Allego le OSSERVAZIONI di ROBERTO CAROTENUTO per "Progetto per la realizzazione di un impianto eolico composto da 9 aerogeneratori della potenza unitaria di 7,2 MW per la produzione di energia da realizzarsi nel territorio comunale di Tarquinia (VT), potenza complessiva 64,8 MW."

## Modulo per la presentazione delle osservazioni per i piani/programmi/progetti sottoposti a procedimenti di valutazione ambientale di competenza statale

ID: 10068 Progetto per la realizzazione di un impianto eolico composto da 9 aerogeneratori della potenza unitaria di 7,2 MW per la produzione di energia da realizzarsi nel territorio comunale di Tarquinia (VT), potenza complessiva 64,8 MW

Abbildung 7: Trefferhäufigkeiten [1/m<sup>2</sup>] bei Rotorblattbruch. Rotorblattradius schwarz gestrichelt.

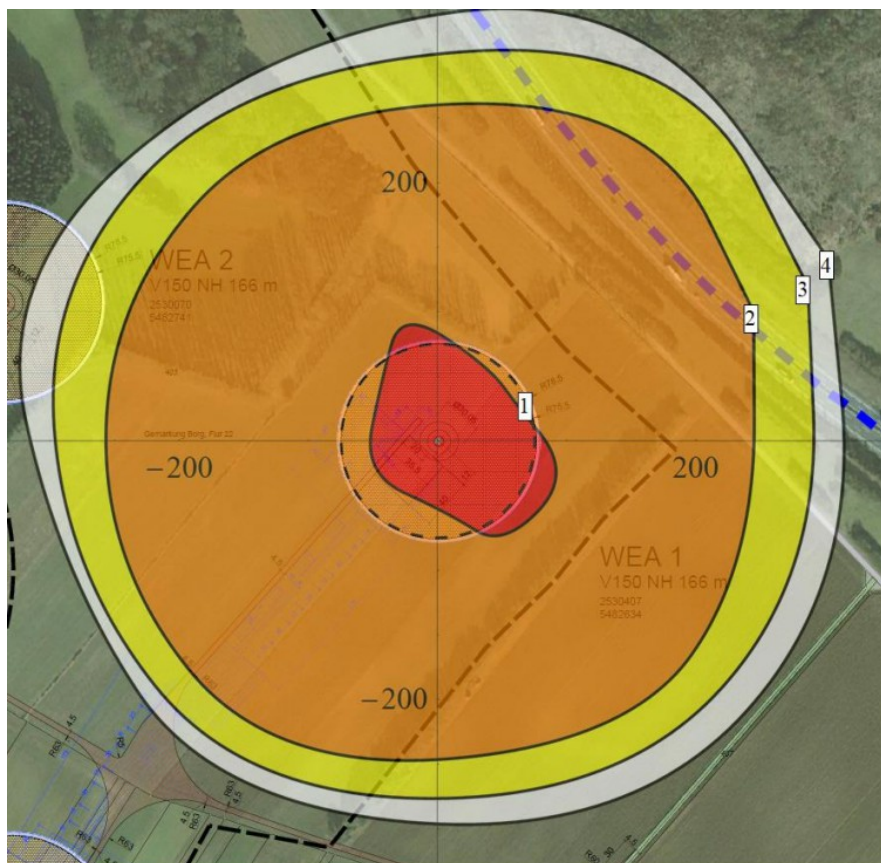
Lo studio di impatto ambientale tratta tale rischio (ES.5 Gitatta massima elementi rotanti per rottura accidentale) in modo semplicistico e adducendo riferimenti bibliografici superati, mentre lo standard internazionale attuale di trattamento ingegneristico consiste in simulazioni numeriche, dove si tiene conto anche delle condizioni di ventosità. Un esempio tratto da ([Gutachtliche Stellungnahme \(uvp-verbund.de\)](http://www.gutachtliche-stellungnahme.de)), p. 26) per un aerogeneratore comparabile a quello da progetto, illustra il fatto, che il rischio reale è molto più importante di quanto riportato nello studio di impatto ambientale sotto esame.

Esempio per il trattamento del rischio per la salute umana dal distacco di pezzi di una pala. La zona arancione è quella da considerare da "zona di rispetto", dove non si dovrebbero trovare luoghi di frequentazione quotidiana dall'uomo (abitazioni, luoghi di lavoro, strade,

**In conclusione**, è necessario analizzare il rischio per la salute pubblica da rottura e distacco di una pala, da distacco di pezzi di una pala e da ribaltamento della turbina con procedimenti ingegneristici aggiornati e rivalutare le posizioni degli aerogeneratori.

Analizzare il rischio per la salute pubblica da rottura o distacco di una pala e da ribaltamento della turbina con procedimenti ingegneristici aggiornati e rivalutare le posizioni degli aerogeneratori.

#### ***D. Lgs. 199/2021 art. 20 c. 8 lett. c quater)***

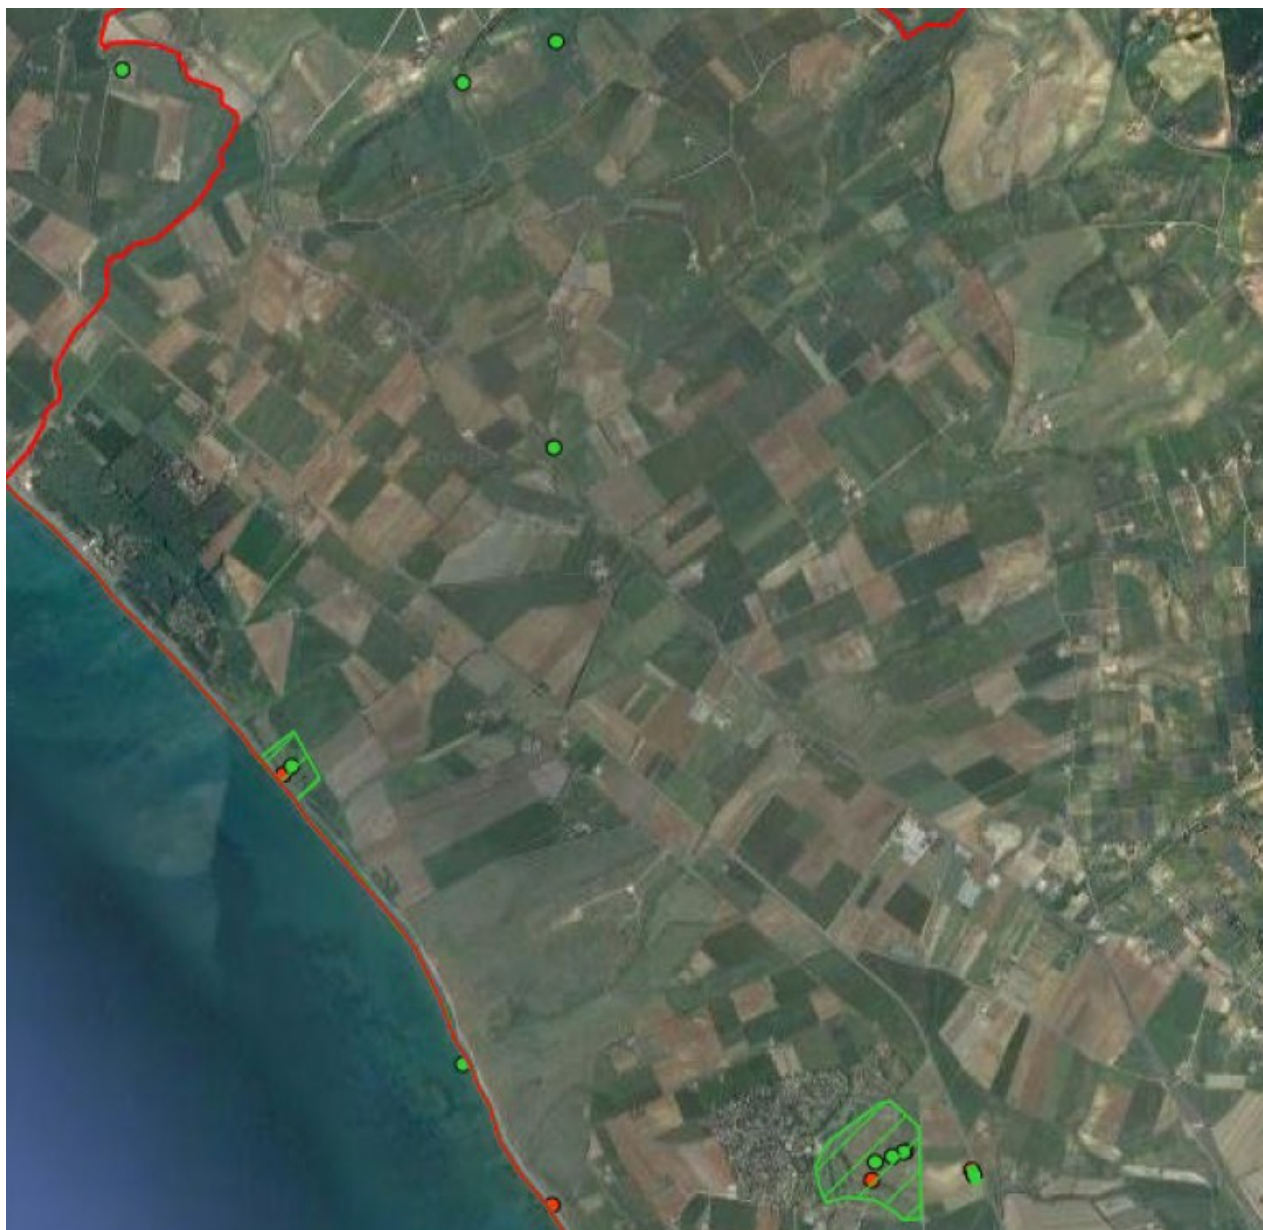
La documentazione progettuale è carente per ciò che riguarda la indicazione delle fasce di rispettosensi dell’art. 20 comma 8 c-quater del D.Lgs. 199/2021. La Relazione paesaggistica (elaborato SIA.ES. STUDI SPECIALISTICI ES.9.1 Relazione paesaggistica), in particolare, cita a pag. 45 tale comma, ma nella tavola di pag. 55 sotto riportata indica solo le aree sottoposte a vincolo paesaggistico ai sensi dell’art. 136 del D.Lgs. 42/2004, peraltro senza indicare la rispettiva fascia di rispetto.

L’elaborato “SIA.ES.9 PAESAGGIO ES.9.2 Planimetria delle opere di progetto in relazione ai beni culturali e paesaggistici e alle principali norme territoriali”, riporta le indicazioni dei vincoli ai sensi dell’art. 136 del D.Lgs. 42/2004, peraltro senza indicazione delle fasce di rispetto ai sensi dell’art. 20 comma 8 c-quater del D.Lgs. 199/2021, ma non i beni culturali di cui al Titolo II dello stesso decreto legislativo.

Integrare la documentazione mancante relativamente allo studio paesaggistico e l'effettiva collisione degli aerogeneratori con le fasce di rispetto, per poter permettere una valutazione più effettiva.
